## 【コメント内容】

### （3）層厚変更を踏まえた影響確認

図1 Taniguchi(1994) ※における礫混入火山灰泥流の濃度とせん断抵抗の関係  
 ※ 谷口 義信 (1994) : 桜島火山灰泥流のレオロジー特性, 新砂防, Vol.47 No.4 (195), p.28-p.35

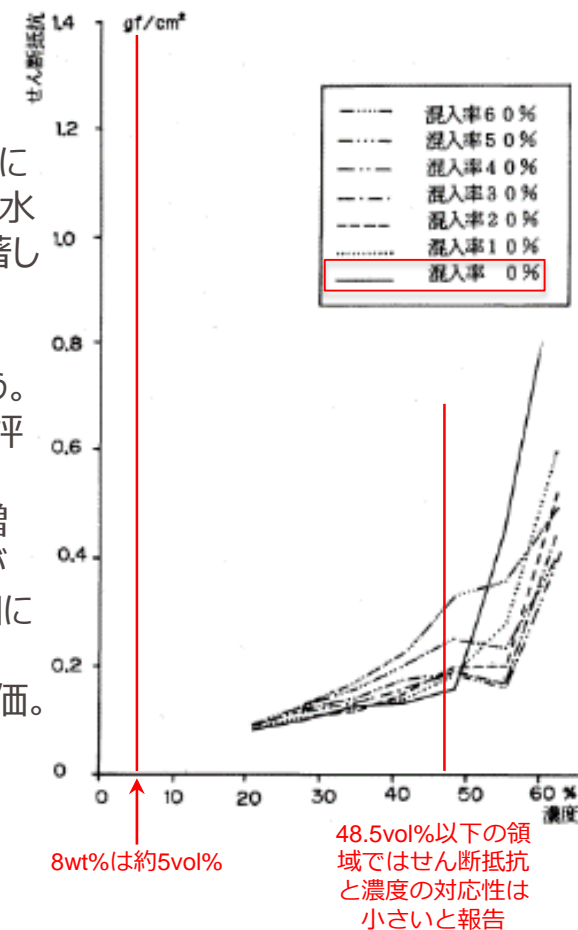
・海水ストレーナの個別評価において、層厚変更の影響有無については丁寧に説明すること。

一方、保安規定の評価は層厚増加に伴い、海中の火山灰濃度が4~8wt%に増加する。図1で示す火山灰の容積濃度とせん断抵抗の関係図では、火山灰濃度が8wt%以下の領域で、せん断応力の著しい増加はないことから、火山灰層厚の増加に伴う海水の著しい粘性増加は起こらない。

したがって、火山灰層厚の増加が海水ポンプの運転に影響を及ぼすことはないと評価。
